沙河溪沙河橋改建工程

異常狀況處理情形 簡報

111年03月09日

0K+664~0K+700 護岸施做位置圖
(本段取消施工)

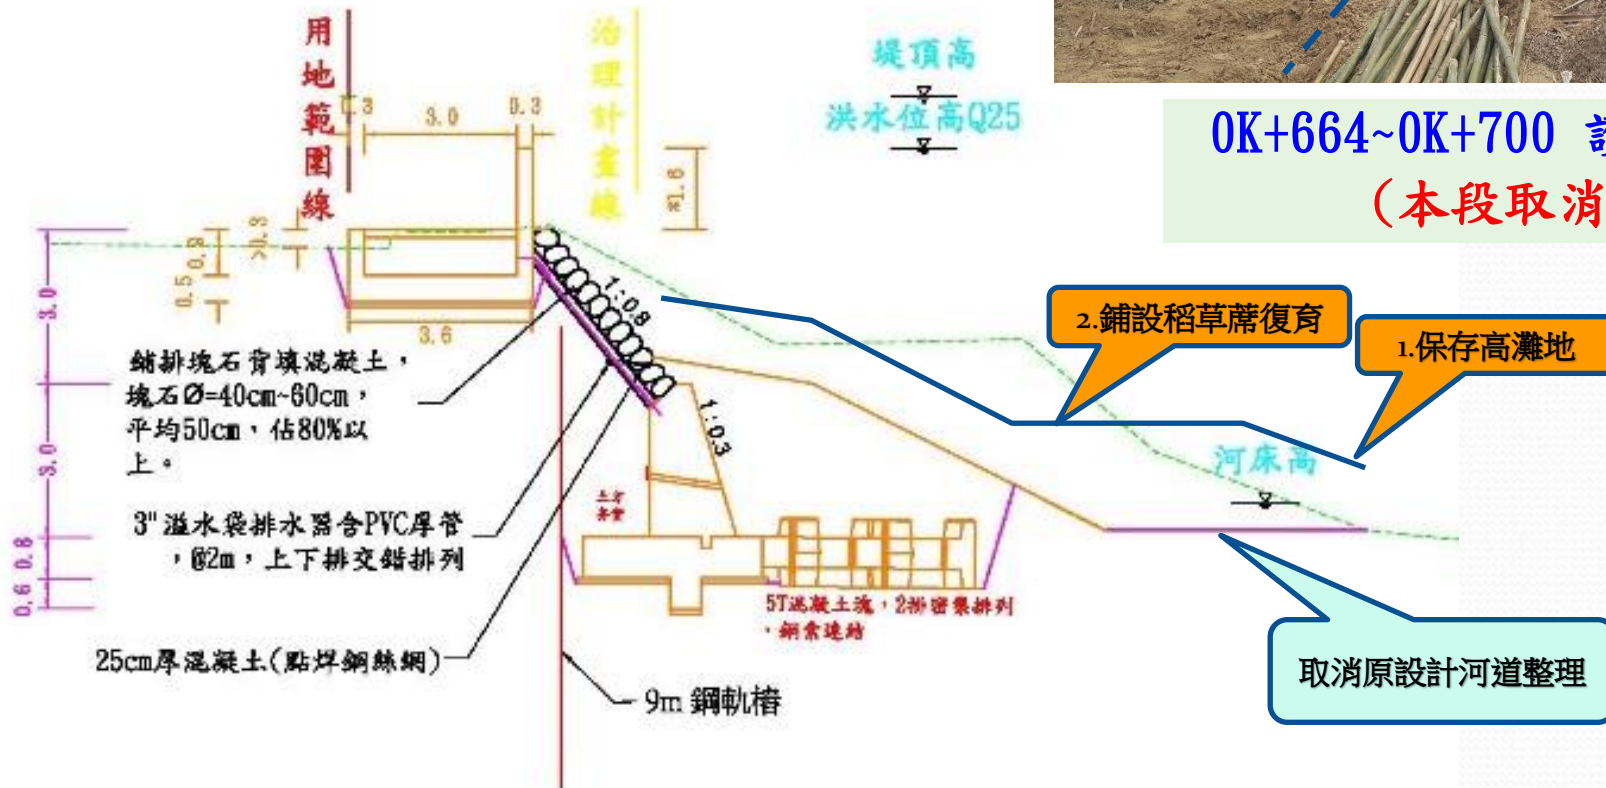
生態友善措施	辦理情形
<p>1. 河道右岸箱籠區為魚類之重要棲地，請廠商加強宣導避免進入，另為減少魚類棲地之擾動，右側高灘地請維持現況。</p>	<p>0K+664~0K+700河段經專家會勘，在不影響防洪之虞，已取消施作，並要求人員機具禁止侵入河川。</p>
<p>2. 護岸打除之混凝土塊請勿堆在河道內，避免影響水中酸鹼值</p>	<p>已於1/17當天要求廠商清除完成。</p>
<p>3. 為維持本河段基流量，避免完工後於枯水期產生斷流現象，不利魚類存活，工區左岸高灘地(現為施工便道)，請監造單位評估適當灘地高度，請廠商於臨水側建議撒草種植生，設置緩衝綠帶，以固土並過濾水質，以降低因施工或降雨所產生之土砂影響水質。</p>	<p>1. 本工程原設計完工時將河道高灘地土方覆土於護岸基礎前方，以打開通洪斷面，並恢復植生。 2. 經1/17現場表示，飯島氏銀鮎適合緩流淺灘之棲地，雖通洪斷面打開後，河寬變大、流速變小、但水位下降，為避免造成枯水期斷流現象，需再與專家研議。 3. 為避免高灘地土方因降雨影響水質，並加速後續植生恢復，規劃設置緩衝綠帶，以達固土攔截污染源之目的。</p>

0K+380~0K+700 施作護岸，回填護坡。

1. 0K+664~0K+700 護岸取消施做。
2. 原拓寬河道調整為保存高灘地。回填坡面加鋪稻草蓆加速地表復育。

沙河溪沙河橋改建工程生態友善措施配置圖(初稿)

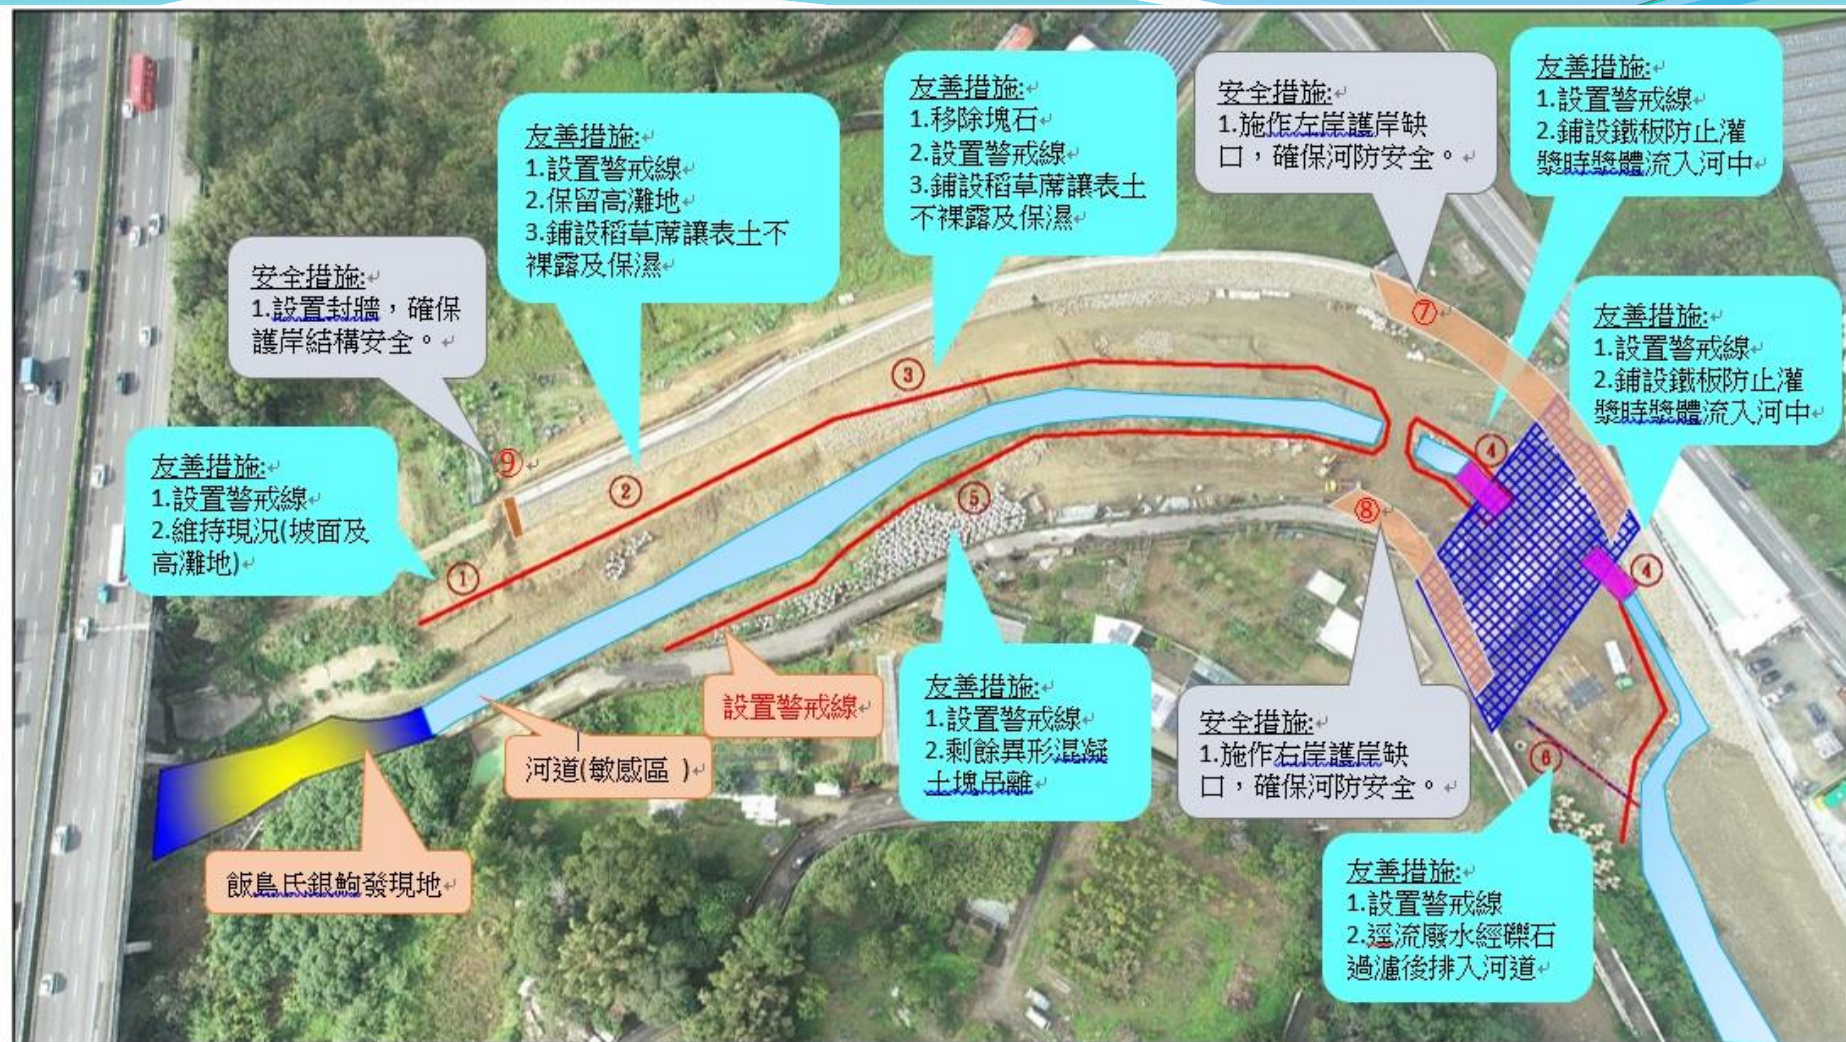
1. 設置警戒線的目的為讓施工人員不靠近河道，用意很好，可以的話盡量再寬一些。
2. 鋪草蓆的部分用意希望抑制揚塵及保濕，轉述其他生態團體的意見，因草蓆間距密度不確定，可能反而影響植生，盡量不要鋪太厚且盡量找原生種。
3. 不要再干擾河道的變化，先保持目前狀態俟汛期後再看河道變化決定處理方式。
4. 河道中有些許的鼎塊及石塊，倘需清除則盡量降低河道的影響。
5. 生態團體間並無阻擋本案進行，也知道人民生命財產安全的重要性，針對橋梁通行、通洪斷面打開及缺口補齊的部分，亦需盡快處理。
6. 施作之防洪牆因治理計畫需求設置滿高的，可能影響動物穿越，後段不施作的部分盡量保持原狀讓動物仍有空間可以通過。
7. 資料部分亦給特生中心楊正雄研究員看過，原則上針對本次所提的保育措施方案，個人表示可接受，但因個人不代表全部生態團體，仍建議召開會議取得更多共識。
8. 生態檢核部分因不夠落實導致未注意到保育類動物，仍建議後續相關工程應落實生態檢核。

- 第一階段：設置警戒線、④⑥區友善措施後，儘速復工施做橋梁，恢復當地交通。**(汛期將至，考量橋樑施作安全性，需盡快完成)**
- 第二階段：聘生態專業團隊研擬本工程各項友善措施後，再依建議施做。
